## Voordeur in niet-geluidgevoelige gevel

Advies 2406

<b>Trefwoorden:</b>	Bbl, woongebouw, woning, gelijkwaardigheid, nieuwbouw, geluid van buiten, dove gevel, niet-geluidgevoelige gevel
<b>Datum:</b>	22 november 2024
<b>Status:</b>	Definitief

*Figuur 1 Plattegrond met geluidbelaste gevel en de drie achtereenvolgende deuren die leiden naar de verblijfsgebieden van de woning.*

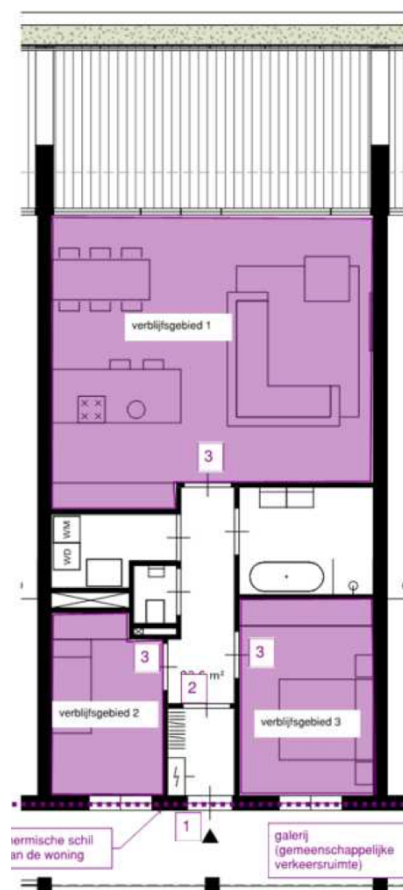
De plattegrond met de drie achtereenvolgend voorziene deuren is hiernaast weergegeven in figuur 1.

De gemeente heeft aangegeven dat de woningtoegangsdeur (deur 1 in figuur 1) in de geluidbelaste gevel niet toegestaan is volgens artikel 4.103b onder 2a, maar dat als de thermische schil verplaatst wordt naar de scheidingsconstructie rond deur 2, waardoor de geluidbelasting op deur 2 niet meer dan 53 dB bedraagt, deze oplossing wel mogelijk zou zijn.

De hal tussen de voordeur van de woning aan de galerij (deur 1) en deur 2 [*zie figuur 1 in beschrijving*] is gelegen binnen de thermische schil van de woning en maakt deel uit van het gebruiksoppervlak van de woning.

De bewoner heeft de mogelijkheid om alle drie de deuren tussen de galerij en de verblijfsgebieden te sluiten. Ook wanneer een van de binnendeuren (deur 2 en 3 in figuur 1) in de woning door de bewoner wordt verwijderd of permanent open staat, voldoet de karakteristieke geluidwering aan de eis die in het Bbl is gesteld.

Doordat de hal tussen de deur van de woning aan de galerij (deur 1) en deur 2 binnen de thermische schil is gesitueerd en de hal toebedeeld wordt aan het GO van de woonfunctie, zijn wij van mening dat de deur aan de galerij (deur 1) is gelegen in de uitwendige scheidingsconstructie van de woonfunctie en daardoor gezien moet worden als woningtoegangsdeur.

Omdat dit niet de toegangsdeur naar een gemeenschappelijke ruimte / doorgang betreft maar direct de woningtoegangsdeur, wordt ons inziens niet voldaan aan hetgeen vermeld in artikel 4.103b onder 2a. Bij een gemeenschappelijke ruimte is bedoeld een ruimte waar meerdere woningen hun voordeur aan hebben.

Wij kunnen ons voorstellen dat indien de thermische schil aan de binnenzijde rondom het halletje tussen deur 1 en deur 2 wordt gerealiseerd, en het halletje wordt niet meegenomen met het GO van de woonfunctie, dat dan deur 1 gezien kan worden als bouwkundige maatregel als bedoeld in 4.103b onder 2b. Hierdoor zou de tweede deur gelegen in de uitwendige scheidingsconstructie van de woonfunctie, de woningtoegangsdeur zijn en daarmee voldoen aan de uitgangspunten van het Bbl. In dat geval is er geen sprake meer van een gelijkwaardige oplossing, maar wordt naar onze mening rechtstreeks voldaan aan het Bbl.

- In dit geval grenst de woningtoegangsdeur in de uitwendige scheidingsconstructie direct aan een niet-gemeenschappelijke verkeersruimte van de woning, waardoor niet rechtstreeks aan onderdeel b. van het artikellid kan worden voldaan. Ook wordt niet direct voldaan aan onderdeel a. van dit artikellid.

- Hoewel de beschreven maatregel niet voldoet aan de eisen voor een dove gevel, zoals bedoeld in het als tijdelijk omgevingsplan aangewezen bestemmingsplan en de Wet geluidhinder, is de ATGB van oordeel dat met de beschreven maatregel ten minste hetzelfde resultaat kan worden behaald als is beoogd met de regels in het Bbl in combinatie met de grenswaarden uit het Bkl.

- Indien de BOPA wordt doorlopen, is de ATGB van oordeel dat de voorgestelde oplossing als gelijkwaardige maatregel kan worden ingezet.
- In dit geval is echter nog geen BOPA doorlopen, waardoor het bestemmingsplan onverminderd van toepassing is en dus een dove gevel is vereist. Deze moet op grond van artikel 4.103c, eerste lid, juncto artikel 4.103b, tweede lid, onder a, worden gebouwd zonder te openen delen.

Ja, hoewel de beschreven maatregel niet voldoet aan de eisen voor een dove gevel, zoals bedoeld in het als tijdelijk omgevingsplan aangewezen bestemmingsplan en de Wet geluidhinder, is de ATGB van oordeel dat met de beschreven maatregel ten minste hetzelfde resultaat kan worden behaald als is beoogd met de regels in het Bbl in combinatie met de grenswaarden uit het Bkl. Hiermee kan, naar het oordeel van de ATGB, technisch inhoudelijk invulling gegeven worden aan artikel 4.7 van de Omgevingswet.

De situatie uit deze casus is niet als een dove gevel te beschouwen. Met het doorlopen van een Buitenplanse OmgevingsPlanActiviteit (BOPA) kan de eis voor toepassing van een dove gevel worden ondervangen, als bedoeld in het bestemmingsplan dat per 2024 geldt als tijdelijk deel van het omgevingsplan.

Ja, door de uitwendige scheidingsconstructie te verplaatsen naar de deur die achter de deur in de gevel ligt, wordt een zodanige bouwkundige maatregel getroffen, dat wel rechtstreeks voldaan is aan het onder b. genoemde gedeelte van het tweede lid van artikel 4.103b.
